改善箇所説明図

下図は代表として ST24A 改を示す。

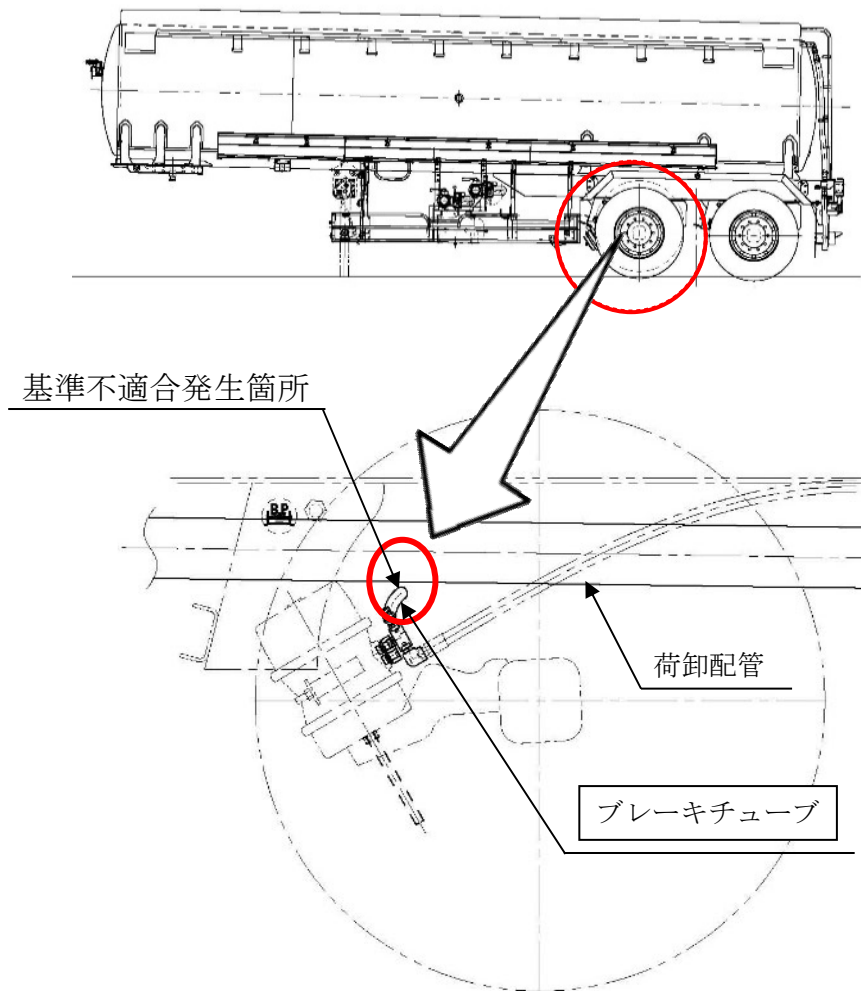
タンクセミトレーラーにおいてブレーキチューブの取付けが不適切なものがあり、その場合、ブレーキチューブと荷卸配管が干渉することがある。そのため、そのまま使用を続けるとブレーキチューブが破損してエア漏れが発生し、制動力が低下する。
また、さらに損傷が広がると駐車制動装置が作動し、最悪の場合、ブレーキ引きずりにより火災となるおそれがある。

全車両の当該部のブレーキチューブと荷卸配管を点検し、干渉が確認された場合はチューブの交換及び経路を変更する。荷卸配管に損傷がある場合には、修理を実施する。

は、交換部品を示す。
